INFORMACJA DLA WYKONAWCÓW

Dotyczy: Postępowania przetargowego nr 10/2023, o udzielenie zamówienia sektorowego pn. „Modernizacja kotła wodnorurkowego typu WR-5-022 w kotłowni KR-Kaczorska w Pile”, prowadzonego bez stosowania ustawy Prawo zamówień publicznych (PZP), na podstawie Regulaminu Udzielania Zamówień Miejskiej Energetyki Ciepłej Piła Sp. z o.o. (zwanego dalej „Regulaminem”), w trybie otwartym

Rysunek poglądowy, przedstawiający rozmieszczenie lejów zsypowych i taśmociągu odzuzłania

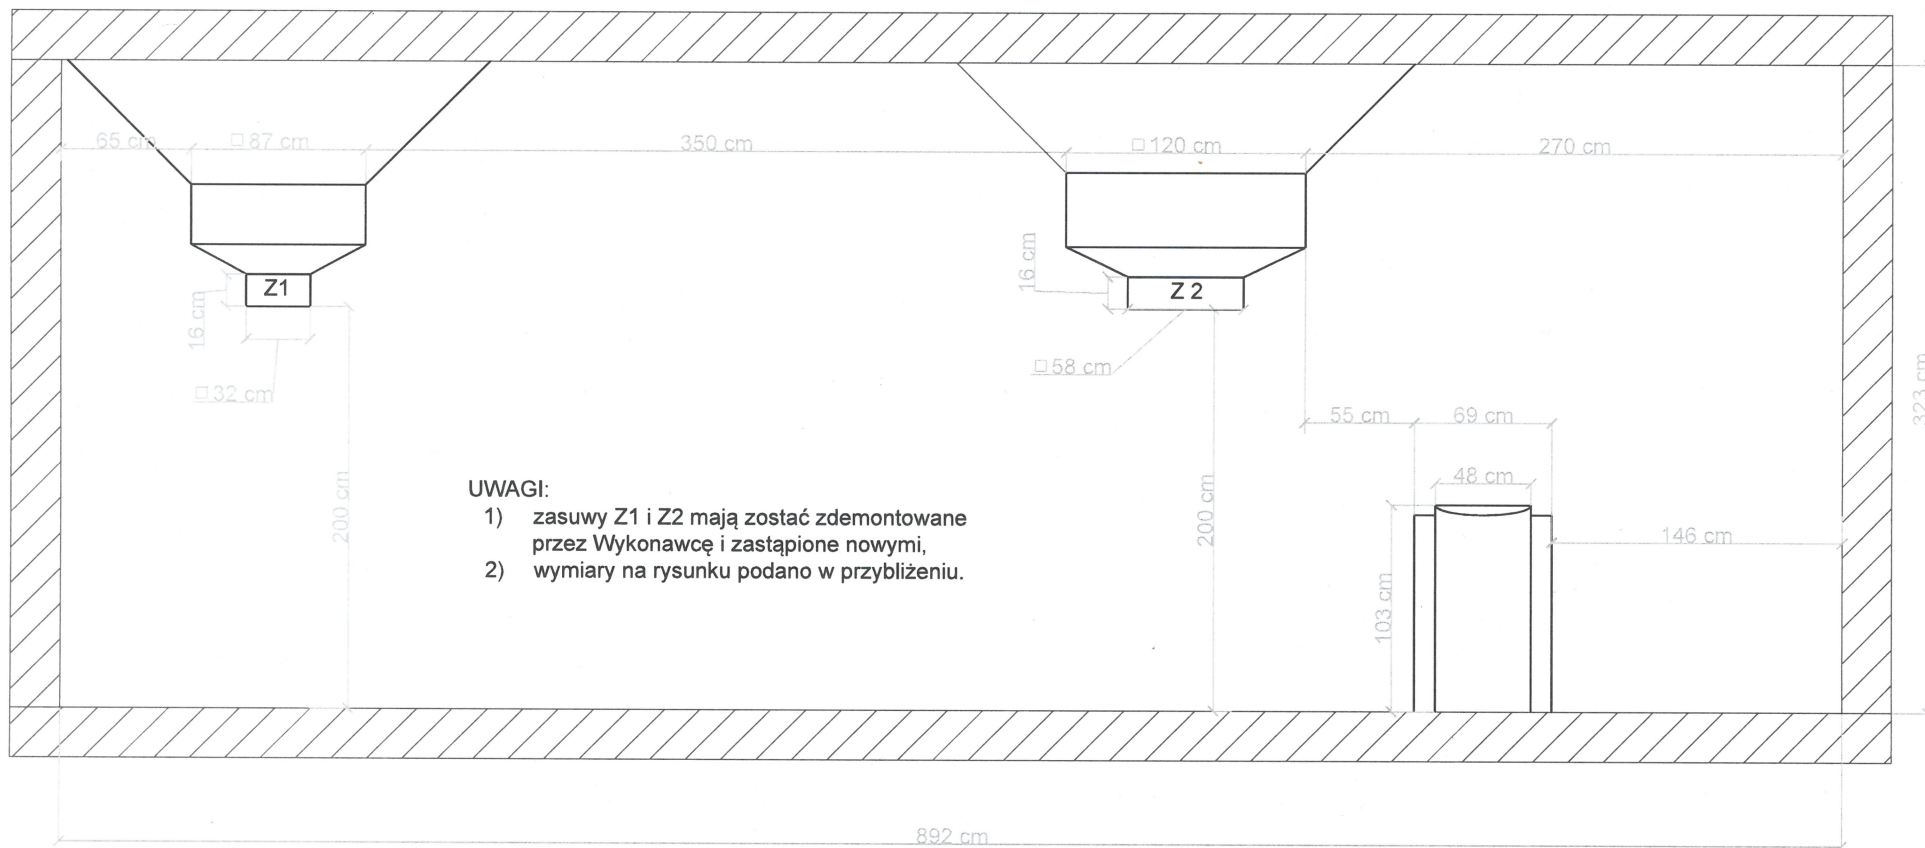
Prosimy o odpowiedź na pytania: Z jakim pokładem ma być ruszt bo oznaczenie RTS to dawny ruszt belkowy, których obecnie się nie produkuje Czy będzie to ruszt z pokładem ciężkim to wtedy szerokość rusztu będzie 1,85m (lub 2,0m) Piszecie Państwo, że warstwownica kosza regulowana siłownikiem i ręcznie, a zasuwa łukowa tylko ręcznie? Jeszcze pytanie dotyczące odźwiżacza: Odźwiżacz z dolnym OZDW czy górnym OZ-GW wygarnianiem Prosimy o podanie długości części poziomej i po skosie (albo całkowitą)

Jeśli chodzi o odźwiżacz, to konkretny jego typ (OZDW czy OZGW) jest – z punktu widzenia Zamawiającego – sprawą drugorzędną (Zamawiający pozostawia tę kwestię do wyboru Wykonawcy), natomiast podstawowy problem stanowi dopasowanie nowego odźwiżacza do istniejących warunków, tj. do lokalizacji istniejących lejów zsypanych i taśmociągu do odprowadzania żużlu, przy ograniczonej przestrzeni w pomieszczeniu, w którym następuje odźwiżanie kotła oraz konieczności utrzymania przynajmniej jednego ciągu komunikacyjnego.

Zamawiający dołącza do niniejszych wyjaśnień rysunek poglądowy, przedstawiający przybliżone rozmieszczenie lejów zsypanych (pokazanych łącznie na fot. nr 8 i pojedynczo na fot. 9-12, w załączniku nr 5 do SWZ) i taśmociągu (fot. nr 11-12, w załączniku nr 5 do SWZ) w ww. pomieszczeniu. Zamawiający ponownie zaleca Wykonawcom przeprowadzenie wizji lokalnej obiektu KR-Kaczorska, przede wszystkim w celu prawidłowego doboru odźwiżacza o odpowiedniej konstrukcji, pozwalającej na jego późniejszy prawidłowy montaż i właściwą współpracę z istniejącym taśmociągiem.

- 1) zasuwki Z1 i Z2 mają zostać zdemontowane przez Wykonawcę i zastąpione nowymi,
- 2) wymiary na rysunku podano w przybliżeniu.
